Expediente: **056070419280**
Radicado: **RE-00757-2025**
Sede: **REGIONAL VALLES**
Dependencia: **DIRECCIÓN REGIONAL VALLES**
Tipo Documental: **RESOLUCIONES**
Fecha: **04/03/2025** Hora: **16:30:13** Folios: **11**

RESOLUCIÓN

POR MEDIO DEL CUAL SE OTORGA UN PERMISO DE VERTIMIENTOS Y SE ADOPTAN OTRAS DISPOSICIONES

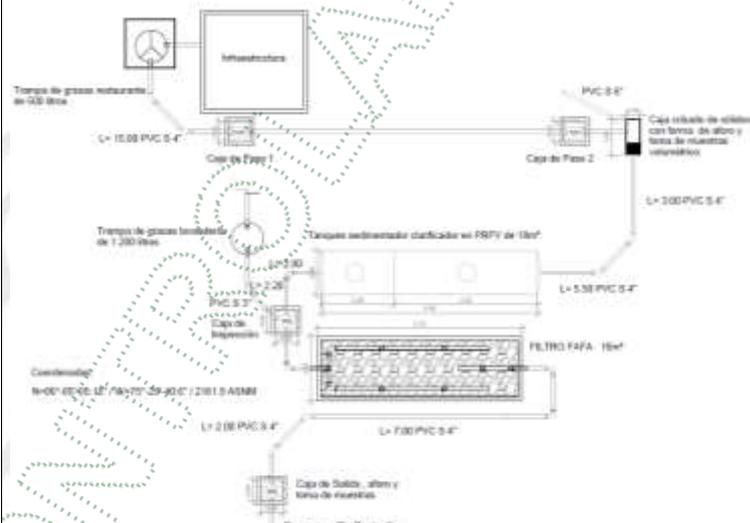
1. Mediante Resolución 131-0557-2014 del 25 de septiembre de 2014, se otorgó el permiso de vertimientos para la descarga de 0.55 L/s de ARD tratadas.
2. Desde hace 10 años se descargan 0.55 L/s o menos, los cuales están contemplados dentro del PORH como una **carga soportada en el tramo del Rio Pantanillo**.

3. Cumpliendo con los parámetros del artículo 8 de la resolución 0631 de 2015, se tiene que la descarga debe cumplir con los objetivos de calidad del PORH, de tal forma que **los impactos ambientales sobre los medios biótico, abiótico y socioeconómico no sean significativos**.

4. En la última caracterización del año 2024, se observa que los parámetros de SST, grasas y aceites se reportan con un valor de 52mg/l y 15,42 mg/l respectivamente, superior a los límites de 50 mg/l y 10 mg/l del Artículo 8 de la resolución 0631 de 2015, **sin embargo, estos resultados no causan impactos ambientales negativos significativos, aunque si deben ser objeto de un plan de mejora para el STARD**.

Por lo tanto, **el tramo del Rio Pantanillo tiene la capacidad para asimilar el vertimiento domestico** en diferentes escenarios, siendo el más crítico la descarga sin tratamiento en época de estiaje, para lo cual se tienen medidas de contingencia para el restablecimiento del funcionamiento del STARD.

Figura 5-2. Sección transversal de la localización de la descarga de AR.

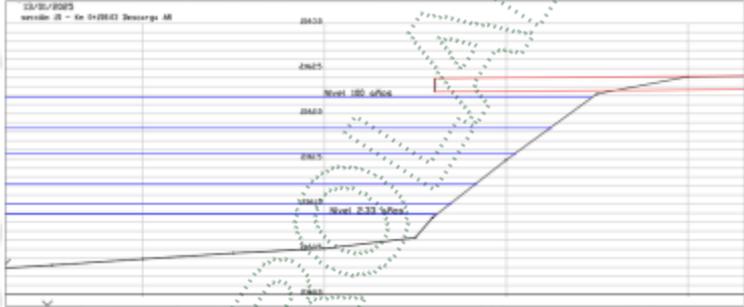
Se observa que las metodologías para la modelación de los caudales en el tramo de descarga fueron implementados de forma adecuada a partir de base datos de series de precipitación, de tal forma que, se estimaron los niveles de flujo sobre el cauce de la quebrada asociado a los periodos de retorno de 2.33 (4.14 m³/s), de 10 (10.47 m³/s) y de 100 años (40.29 m³/s) para la cuenca, de tal manera que se obtuvo información de los niveles de flujo que se alcanzan en el sitio de la construcción de obra para la descarga de aguas residuales.

Se concluye que, la tubería de libre flujo es una opción adecuada para continuar realizando la descarga del efluente tratado, toda vez que, su funcionalidad no se vería afectada en el escenario más crítico que corresponde al periodo de retorno de 100 años, con un caudal de 40.29 m³/s, tal y como se evidencia en la siguiente gráfica:
